捷運萬大-中和-樹林線（第二期工程） LG11車站及前、後高架橋梁 設置評估調整方案說明

110年10月27日

臺北市政府捷運工程局

民眾建議方案平面配置圖

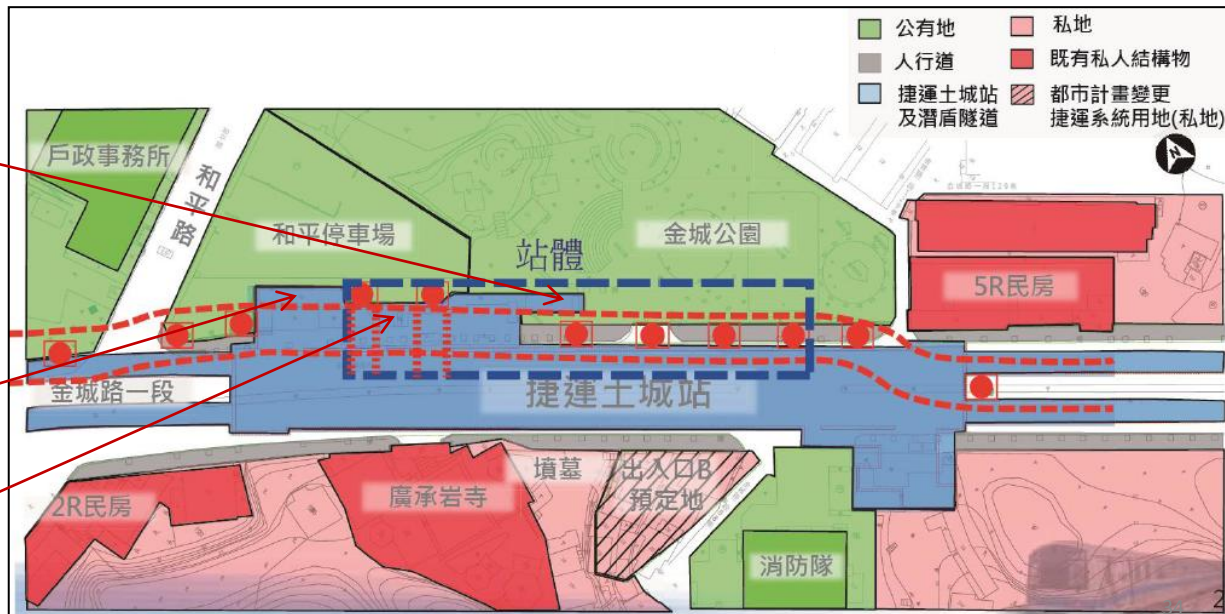
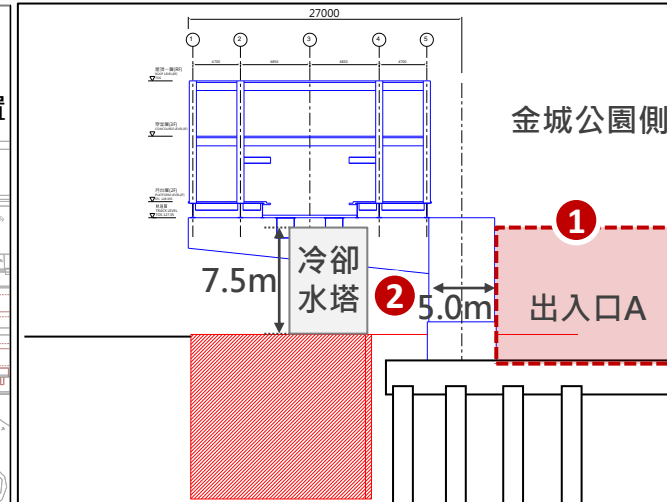
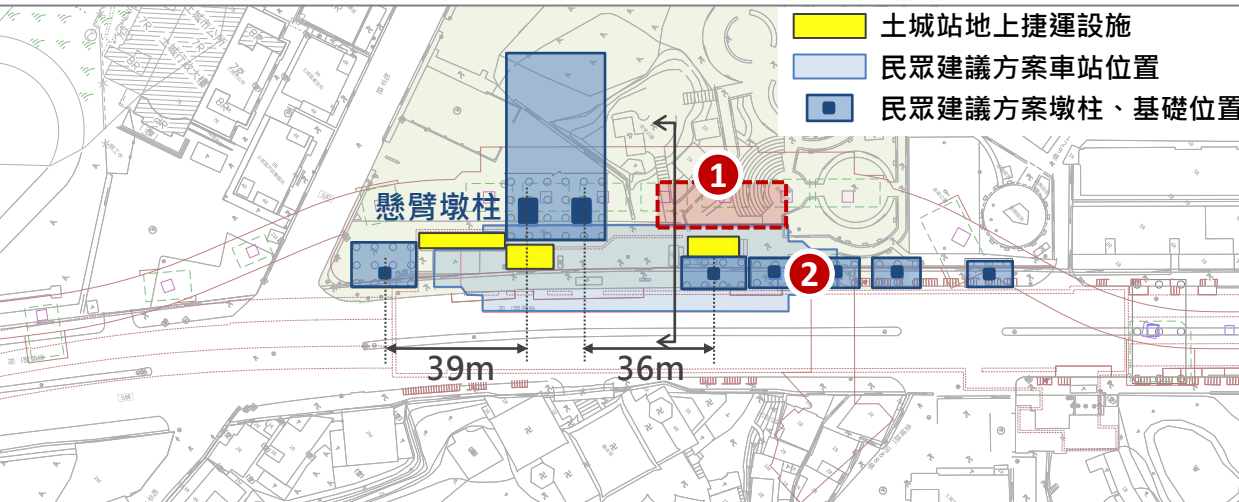
一、墩柱設置於人行道

民眾訴求

墩柱設置於人行道-無法克服問題

未考量墩柱基礎所需空間，將與土城站出入口、冷卻水塔(高約7.5m)衝突，且該冷卻水塔採上吹式排風，必須保留3m淨空

線形須配合抬高5.5m，對都市景觀造成衝擊，並大幅增加工程造價，另因軌道縱坡線形不佳，除降低旅客舒適性，亦增加車輛耗能

- ① 轉乘設施及出入口A使用公園 ② 無法在狹小空間落柱

二懸臂鋼墩柱偏心過大，柱寬約5.0公尺，國內軌道工程並無類似案例，為顧及大眾運輸安全，不建議採用

二、軌道車站直行，出入口使用消防局用地

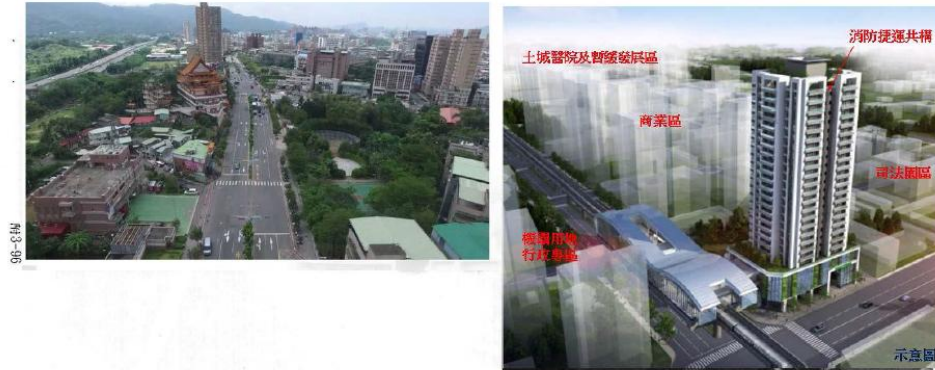
1. 車站設於金城路上
2. 出入口使用土城消防分隊用地。

軌道車站直行設計，出入口規劃於機關20用地(現為消防局)，並與板南線土城站3號出口做連結。
對於日後土城都市計畫(暫緩發展區及附近地區)市地重劃計畫，擴大土城都市計畫(土城彈藥庫附近地區)等具有發展潛力之區域，以及今年正式營運之土城醫院，將大大地提供人潮疏緩需求。

軌道車站直行與原規劃案所遭遇之障礙相同，除必須採門架結構，墩柱基礎將與下方的板南線土城站結構相衝突，且須額外徵收私地

使用消防局作為出入口用地，則消防局則須先辦理遷移，勢必影響萬大線預定完工期程

圖 7.5-3 金城路沿LG11站之測噪位置檢點示意圖

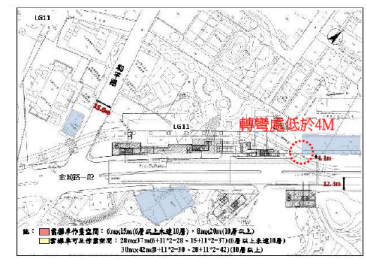
五、開發單位自承：「本案捷運高架橋行經LG11站旁之民宅，高架橋最外側之胸牆距離合法建物 5.46M」、「LG11站旁民宅與捷運高架橋橋墩基礎距離約13公尺」，但就對民宅的影響評估，卻以遠超過上開距離之100M進行評估，評估方式顯未能充分反映開發對居民生活環境的實際影響。

軌道距離民宅只有4公尺
此數據是否有問題(見圖例)

因軌道結構高度為7M-18M，水平距離低於4M以下，影響民房的日照權、空氣品質、日照陰影、生態環境、景觀美質、遊憩資源、生活水準、居住環境、消防防災人身安全，並形成噪音、振動、電波干擾、侵犯民眾房私地(禁建6M範圍內)。

軌道施工距離原有老舊房舍太近，恐破壞30年老舊民房結構，並且未做民房結構評估，居民日後將面臨建造期間民宅龜裂損壞疑慮，以及營運時產生的永久性低頻噪音(空傳噪音)、震動等安居品質問題。

噪音評估係考量最大施工面(施工機具)及最長工期對於週遭敏感點之影響，故環差報告以LG11站車站站體位置進行評估

施工階段將採低噪音施工機具，並配合臨時隔絕設施，亦依民眾訴求於離民宅最近橋墩處評估，也符合第二類營建工程噪音管制標準
